SAMRÅDSREDOGÖRELSE

Bohusbanan delen Station Brunnsbo Göteborgs Stad, Västra Götalands län

Järnvägsplan, 2022-03-15

Projektnummer: 178048

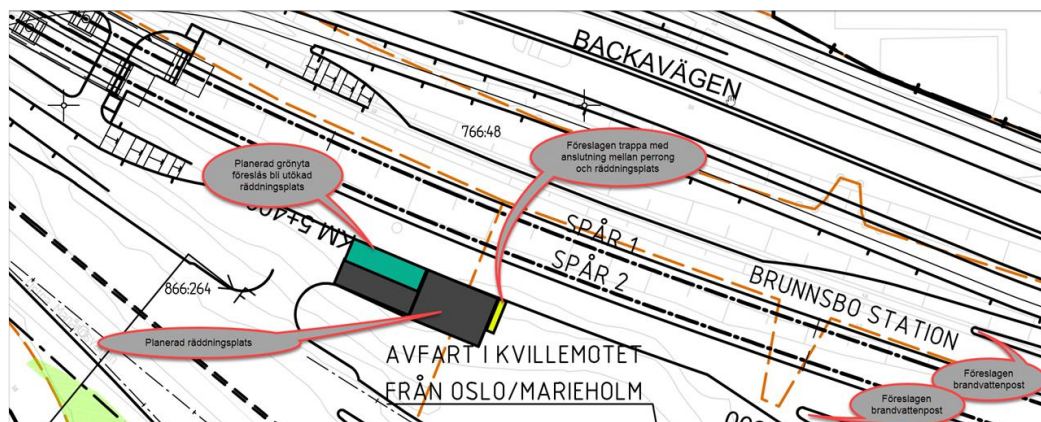
Insatser vid olyckor med farligt gods medför sannolikt ett stort antal räddningsfordon. Räddningstjänsten önskar därför att även den mindre grönytan strax norr om föreslagen räddningsplats blir körbar (för en last av 100 kN), enligt skiss nedan.
